## DODATEK Č. 3 KE SMLOUVĚ O DÍLO ZE DNE 18.01.2022

1. Shora uvedení účastníci uzavřeli dne 18.01.2022 Smlouvu o dílo na stavbu „Novostavba smuteční síně a výstavba zázemí v Ostravě – Vítkovicích“ (dále jen „Smlouva“).
2. Tento Dodatek je uzavírán v důsledku vzniku potřeby realizovat dodatečné stavební práce, které přesahují rámec rozsahu provedení předmětu díla sjednaného při uzavření Smlouvy, které v době uzavření Smlouvy nebyly obsaženy v podkladech pro zhotovení díla, ani z nich nevyplývaly a jejich potřebu nemohl zhotovitel zjistit ani při vynaložení odborné péče při prověřování vhodnosti

## Změnový list pro nezbytné změny stavby v průběhu realizace

<b>Změnový list číslo:</b>	<b>16</b>		
<b>Identifikace akce:</b>			
Název akce	„Novostavba smuteční síně a výstavba zázemí v Ostravě - Vítkovicích“		
Objednatel:	Statutární město Ostrava, městský obvod Vítkovice, IČO : 00845451		
Zhotovitel:	PSG Construction a.s., Napajedelská 1552, 765 02 Otrokovice		
Projektant:	PPS Kania, s.r.o., IČO : 26821940		
<b>Popis změny, popis technického řešení</b>			
<b>Původní řešení dle smluvní (tendrové) dokumentace:</b>			
V rámci ZL č. 16 je řešena prosklená interiérová skládací stěna s dveřním

K-CE ATIKY NAD VAZNIKY  
4.10.2022 v.01

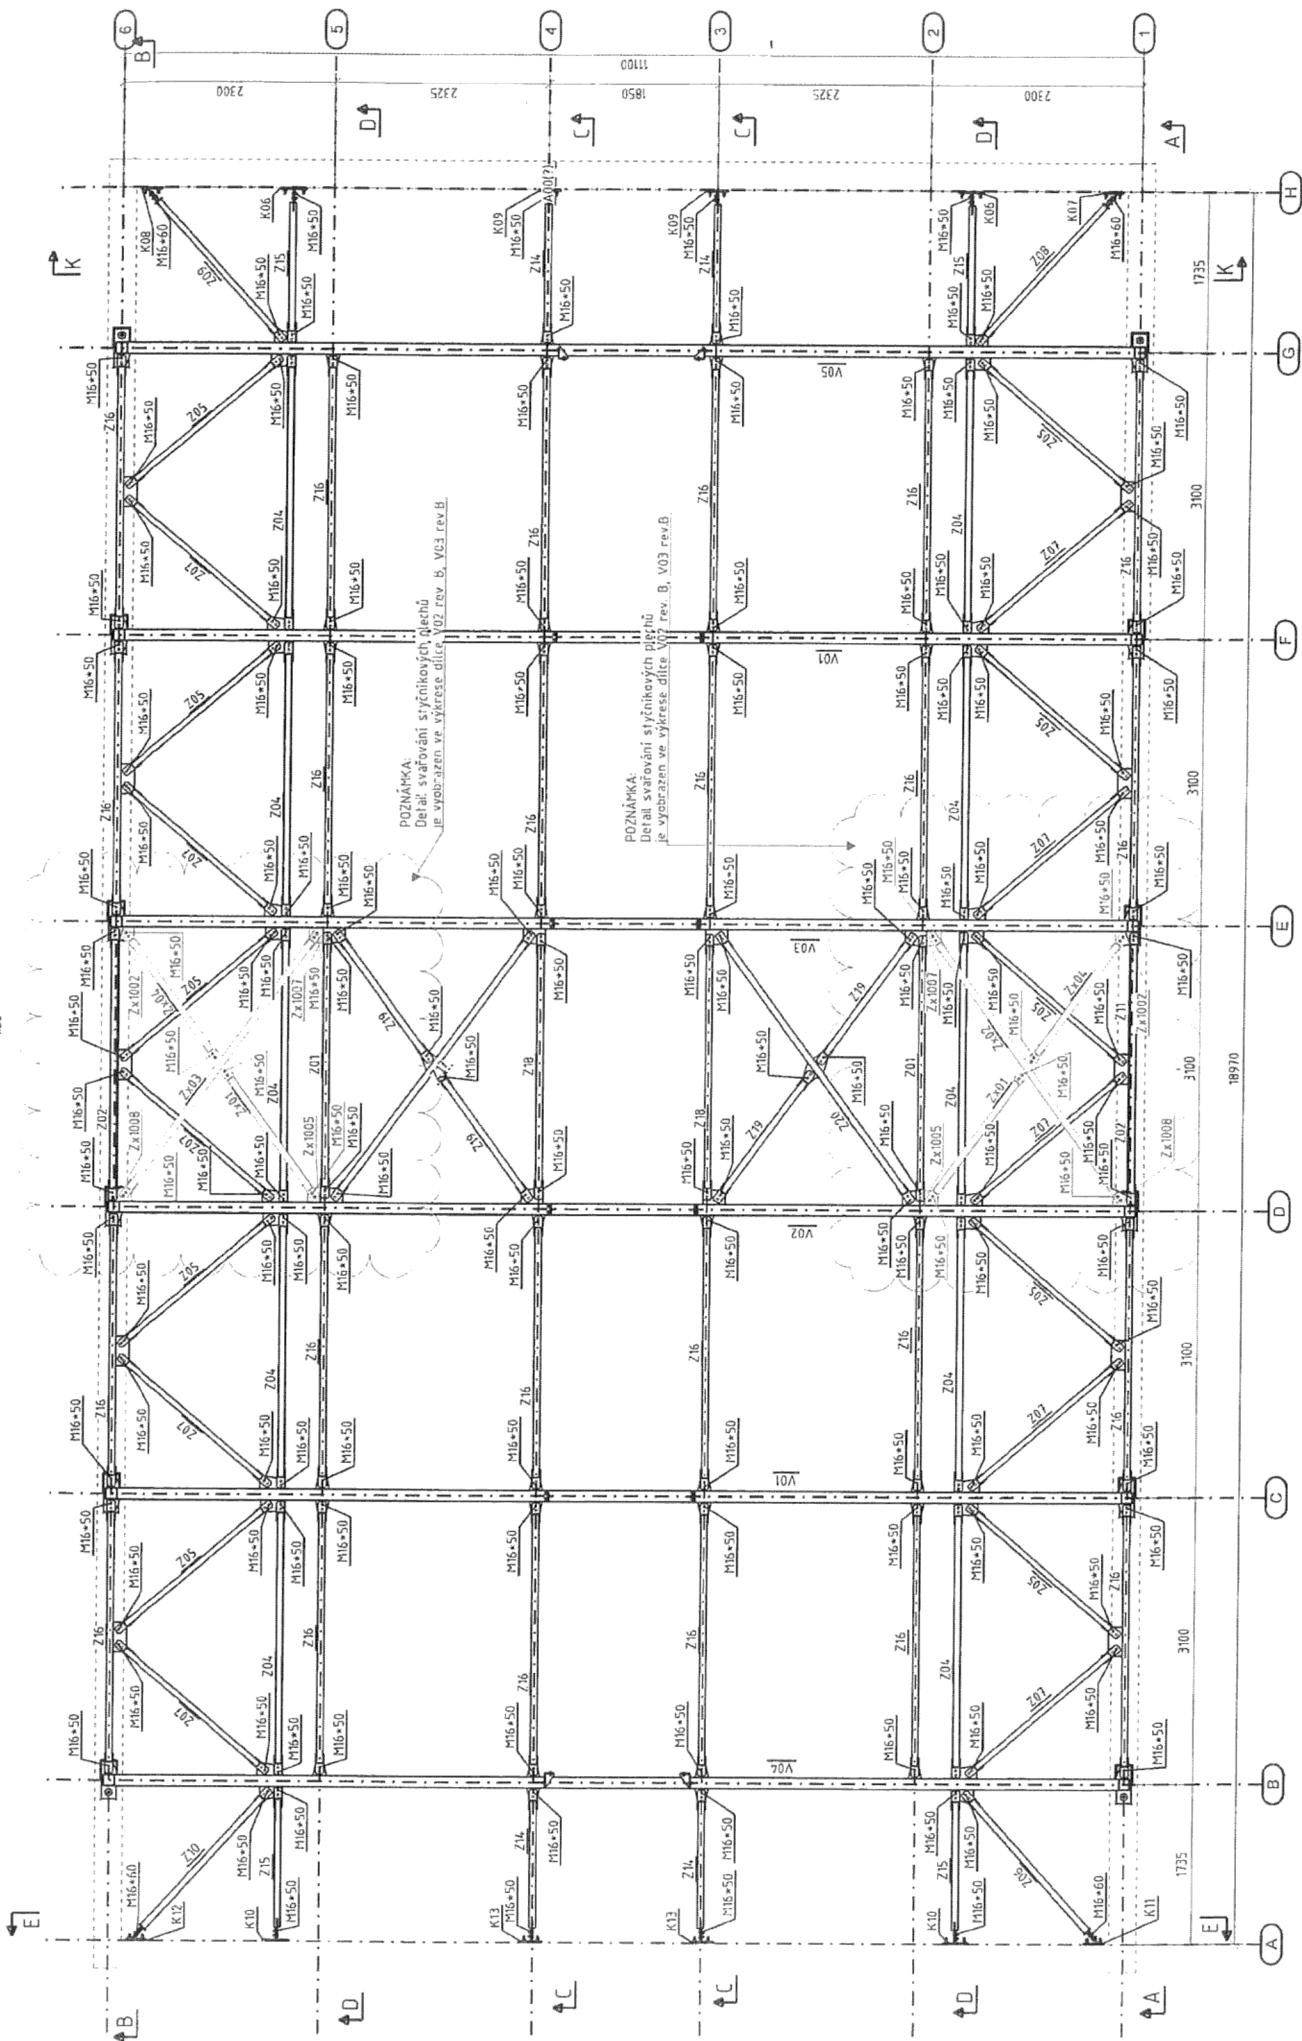
<b>Změnový list číslo:</b>	<b>21</b>		
<b>Identifikace akce:</b>			
Název akce	„Novostavba smuteční síně a výstavba zázemí v Ostravě - Vítkovicích“		
Objednatel:	Statutární město Ostrava, městský obvod Vítkovice, IČO : 00845451		
Zhotovitel:	PSG Construction a.s., Napajedelská 1552, 765 02 Otrokovice		
Projektant:	PPS Kania, s.r.o., IČO : 26821940		
<b>Popis změny, popis technického řešení</b>			
<b>Původní řešení dle smluvní (tendrové) dokumentace:</b>			
Zdivo Porotherm díky členitosti a umístění OK konstrukce není možné u atik objektu SO 01 použít.			
<b>Nové řešení:</b>			
Na kontrolním dni č.23 dne 31.8.2022 byl předložen návrh obezdění atiky objektu SO 01 sendvičovými panely s OK podkonstrukcí. Daný návrh řeší záměnu obezdění OK konstrukce za sendvičové panely. Zhotovitel upozorňuje na skutečnost, že bez tohoto obezdění nelze dokončit atiky a provádět střechu. Poukazujeme tedy i na skutečnost, že může dojít k nedodržení termínu dokončení stavby.

<b>Vliv změny na výkresovou dokumentaci:</b>			
ano			
<b>Záznamy o změně ve stavebním deníku a zápisech z kontrolních dnů:</b>			
KD č.23			
<b>Předpokládaný vliv na termín, kvalitu, cenu díla:</b>			
Vliv na termín: ano (8 týdnů)			
Vliv na kvalitu díla: není			
<b>Vliv na cenu:</b>	<b>Cena bez DPH</b>	<b>DPH</b>	<b>Cena s DPH</b>
<b>Přípočty k ceně díla:</b>	408 288,69 Kč	85 740,63 Kč	494 029,32 Kč
<b>Odpočty z ceny díla:</b>	-	-	-
<b>Celkový vliv na změnu ceny díla:</b>	408 288,69 Kč	85 740,63 Kč	494 029,32 Kč
<b>Změnu odsouhlasil</b>			
Za zhotovitele:	Za projektanta:	Za objednatele:	Za technický dozor investora:

P.č.	Číslo položky	Název položky	MJ	Množství	Cena / MJ	Celkem
<b>Díl: 3</b>		<b>Svislé a kompletní konstrukce</b>				<b>200 060,10</b>
1	342151112	Mtž PIR/PUR panelu k oc.prof., stěna jednod., TL, tl. 100 mm vč. montážního příslušenství 32,95*2	m2	65,90000	450,40	29 681,36
2	629992113	Vyplnění spar PUR pěnou tl. 30 mm 32,9*2	m	65,80000	334,40	22 003,52
3	55324717	Panel sendvičový stěnový PIR/PUR, tl. jádra 100 mm 32,95*1,3*2	m2	85,67000	1 366,00	117 025,22
		Řez sendvičových panelů tl. jádra 100 mm 20+20	m	40,00000	195,00	7 800,00
		Příplatek za podlimitní množství, doprava	kpl	1,00000	23 550,00	23 550,00
<b>Díl: 62</b>		<b>Úpravy povrchů vnější</b>				<b>8 695,44</b>
4	602031101R00	Adhézni nátěr na plech pro kotvení systému ETIC 15,87*2	m2	31,74000	20,48	650,04
5	622311111R00	Dilatační profil pro vlasovou spáru plastový s nakaširovanou výztužnou textilií 15,9*2	m	31,80000	253,00	8 045,40
<b>Díl: 99</b>		<b>Staveništní přesun hmot</b>				<b>282,33</b>

6	998011002R00	Přesun hmot pro budovy zděné výšky do 12 m	t	1,16129	243,12	282,33
<b>Díl: 713</b>		<b>Izolace tepelné</b>				<b>3 923,15</b>
7	713135114RU5	Montáž difúzní fólie na stěny, samolepicí spoj včetně dodávky fólie s nakaširovanou strukturní rohoží 17,01*2	m2	34,02000	112,50	3 827,25
8	998713102R00	Přesun hmot pro izolace tepelné, výšky do 12 m	t	0,00680	14 102,56	95,90
<b>Díl: 764</b>		<b>Konstrukce klempířské</b>				<b>58 230,62</b>
9	764511650RT3	Oplechování ukončení hrany PIR panelu z lak.Pz plechu tl. 0,5 mm, rš 300 mm 38*2	m	76,00000	759,00	57 684,00
10	998764102R00	Přesun hmot pro klempířské konstr., výšky do 12 m	t	0,10336	5 288,46	546,62
<b>Díl: 767</b>		<b>Konstrukce zámečnické</b>				<b>137 097,05</b>
11	767-001.RXX	D+M chemická kotva hl. 150 mm pro kotvení profilu pro ukotvení nosných prvků do atiky 4*2*2 6*5*2 4*2*2	kus	92,00000	178,40	16 412,80
12	767990010RAC	D+M ocelové konstrukce vč. navaření na sloupky vazníků a L profily na krajích + povrchová úprava montážní profil pro kotvení PUR/PIR panelu vodorovný průběžný JEKL 80/80/4 dl.19 m : 19*9,62*1,1*2	kg	402,11600	126,76	50 972,22

13	767990010RACa	D+M ocelové konstrukce + povrchová úprava profil pro kotvení nosných prvků na zdivo atiky L 100/100/5, dl. 1,1 m : 1,1*2*7,3*1,1*2 profil pro kotvení PIR panelu vodorovný L 100/100/4 dl. 2,98 m : 2,98*5*5,5*1,1*2 profil pro kotvení PIR panelu vodorovný L 100/100/4 dl. 1,7 m : 1,7*2*5,5*1,1/1000 dodatečně doplnění zavětrování dle PD viz. přiložený výkres	kg	399,64257	126,76	50 658,69
14	998767202R00	Přesun hmot pro zámečnické konstr., výšky do 12 m	%	1,59000	11 983,24	19 053,34
